Overleg Beelden bij

Afdeling:
**tijdelijk plaatsen tent en
procedure bestemmings-
planherziening**

Verslag bespreking De Beeldentuin

Plattegrond tent Zandsculpturen Festijn Garderen 2019

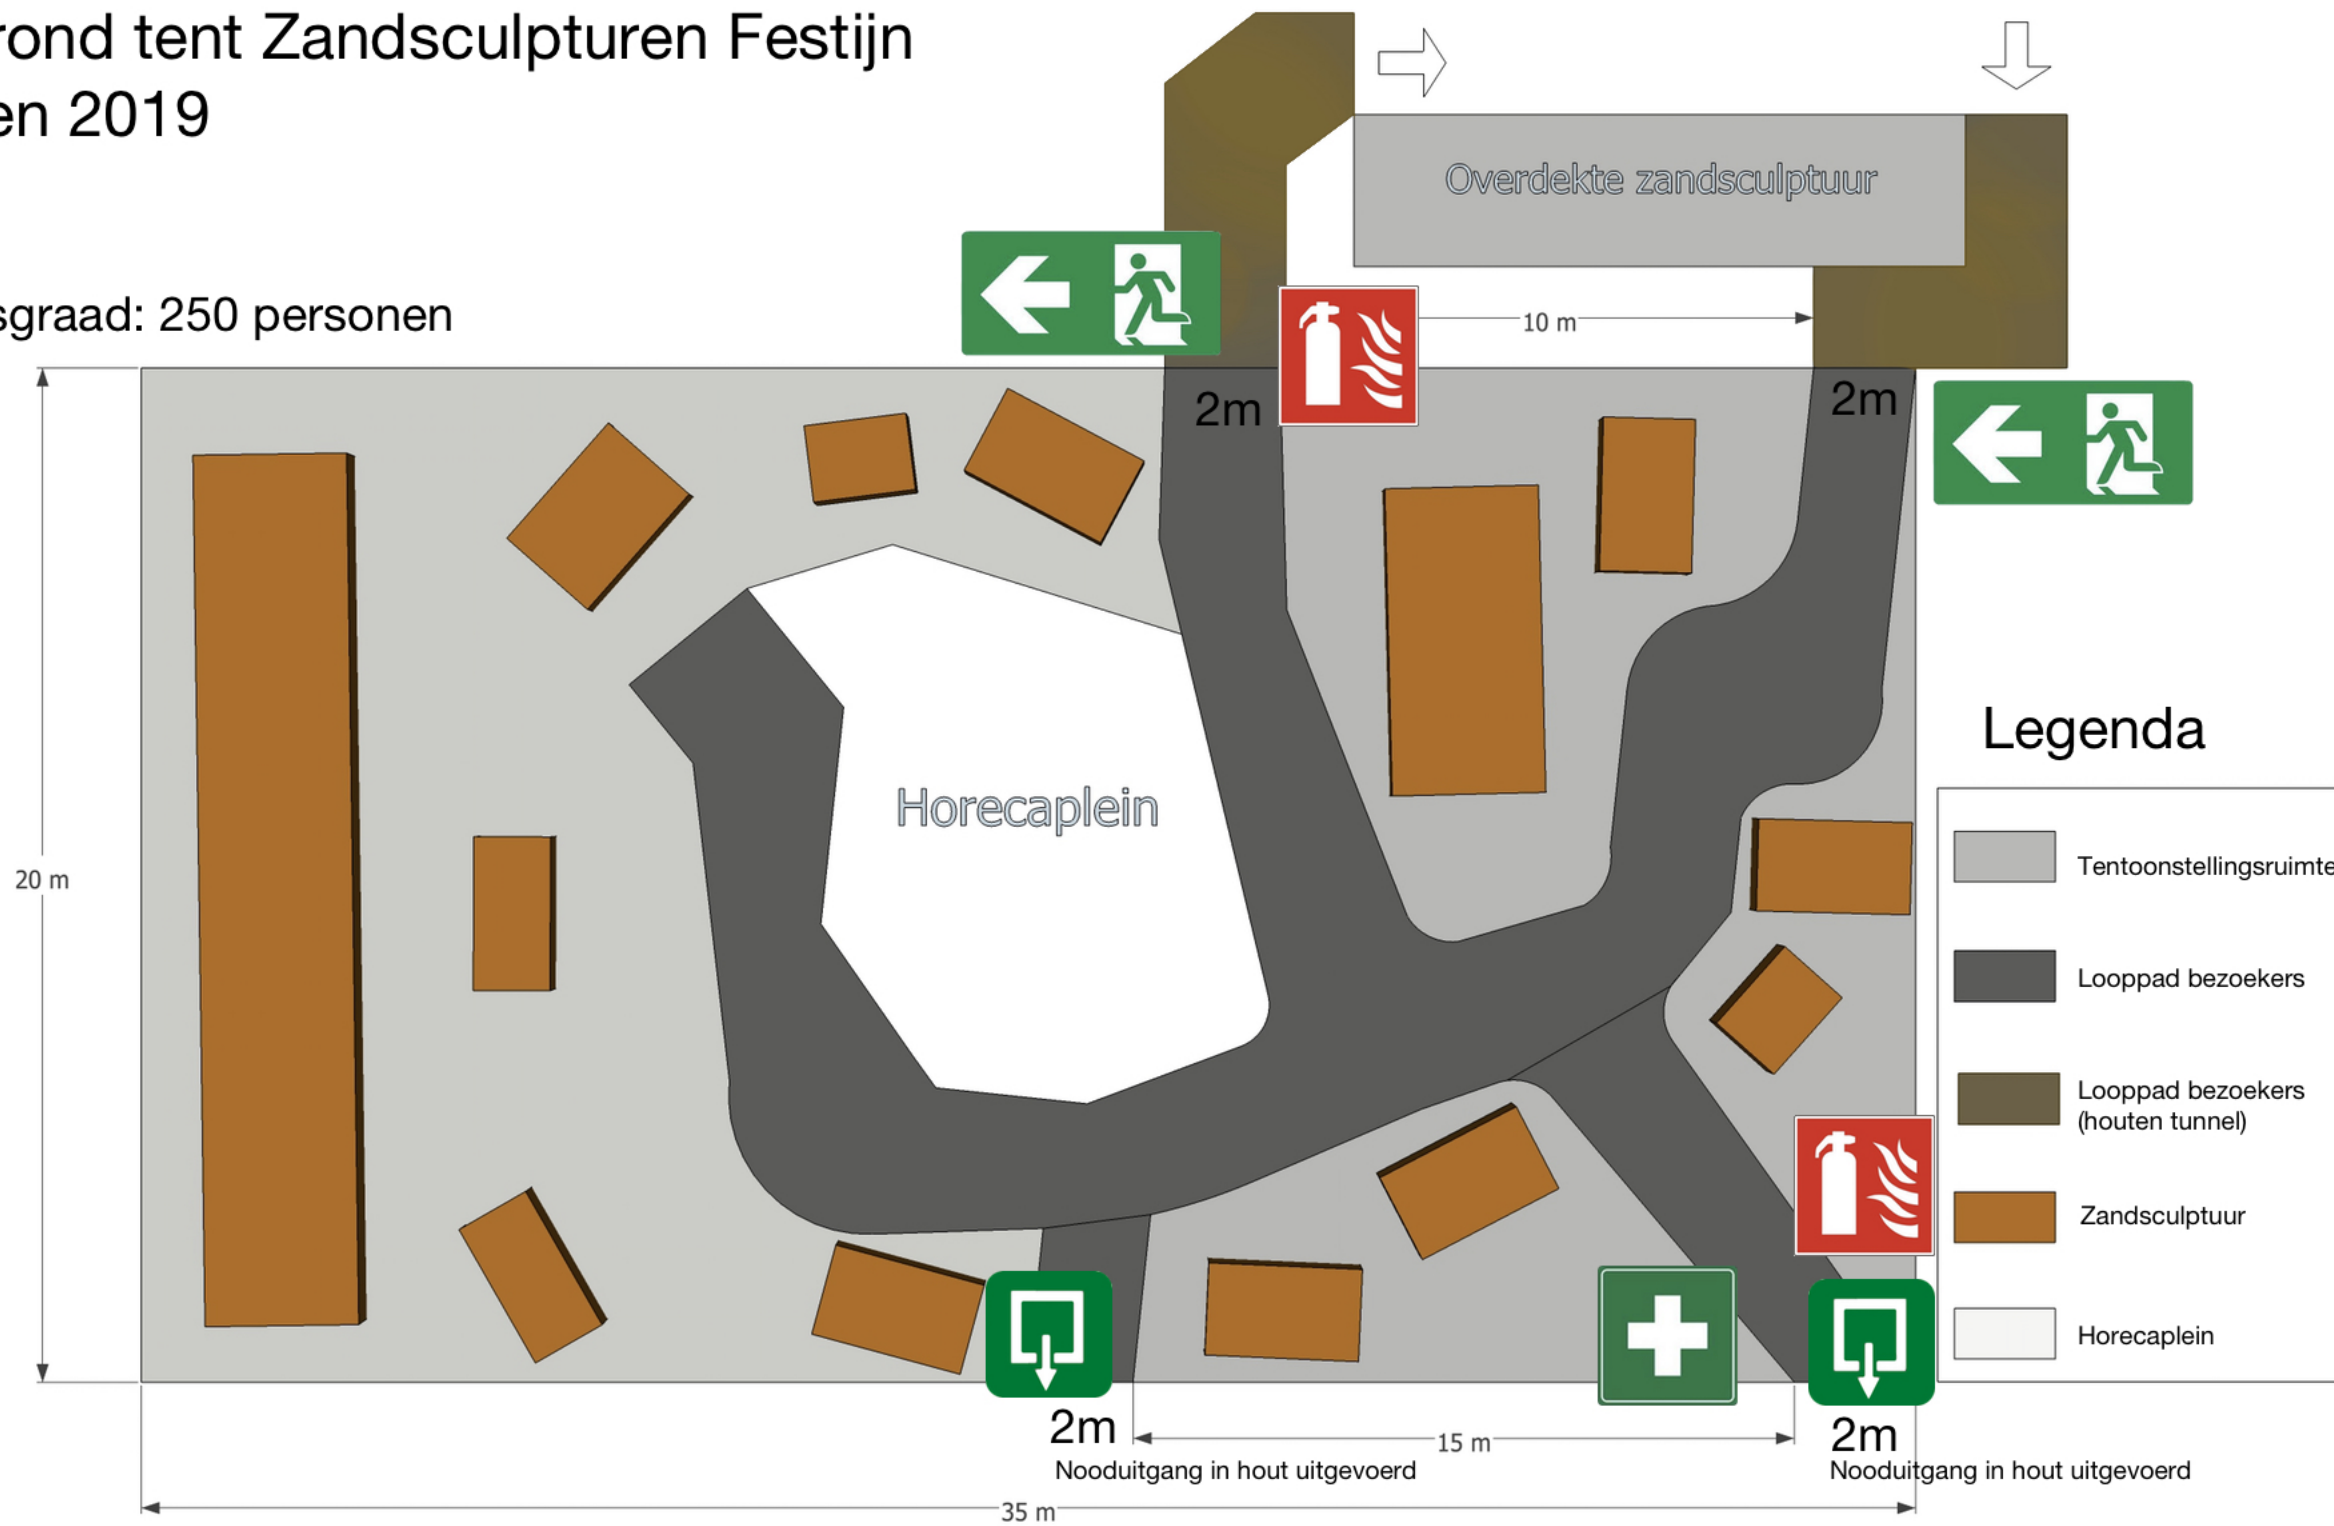
4. Tent: de tent is gerealiseerd zonder dat hiervoor de tijdelijke omgevingsvergunning is verleend. Daarnaast is de tent op een andere locatie en deels met andere materialen gerealiseerd dan in de vergunning is aangevraagd. Mocht de tent vergund worden, dan moet de feitelijke situatie in ieder geval overeenstemmen met de tekening die bij de aanvraag hoort. Dit geldt ook voor de tekening behorend bij de aanvraag om een evenementenvergunning. [REDACTED] geeft aan de tekening aan te passen;

7. Overkapt doorgang en veiligheid zandsculptuur: aangegeven wordt dat het aanwezige zandsculptuur in de overkapt doorgang tussen De Beeldentuin en de tent geen veilige constructie lijkt te hebben. Dit moet veilig zijn. Daarnaast is deze doorgang en het bouwwerk voor het zandsculptuur niet aangegeven in de vergunningsaanvraag. Dit moet op de tekening ten behoeve van de tent aangegeven worden. [redacted] geeft aan dat het sculptuur nu wel in een veilige constructie is gebouwd. De tekening wordt aangepast;

1. De tekening behorend bij de tijdelijke omgevingsvergunning moet overeenkomen met de werkelijke situatie, zoals dit tijdens de controle van Omgevingsdienst De Vallei op 12 en 13 maart heeft plaatsgevonden. Dit betekent onder andere dat de locatie en het materiaalgebruik correct omschreven en opgenomen moet worden;

- op dezelfde tekening moet de doorgang tussen het terrein van De Beeldentuin en de tent ook opgenomen worden, **evenals het bouwwerk waarin voorheen het zandsculptuur De Nachtwacht stond**. Dit is een nieuwe situatie waar ook sloopmeters voor aangeleverd moeten worden omdat sprake is van een bouwwerk;
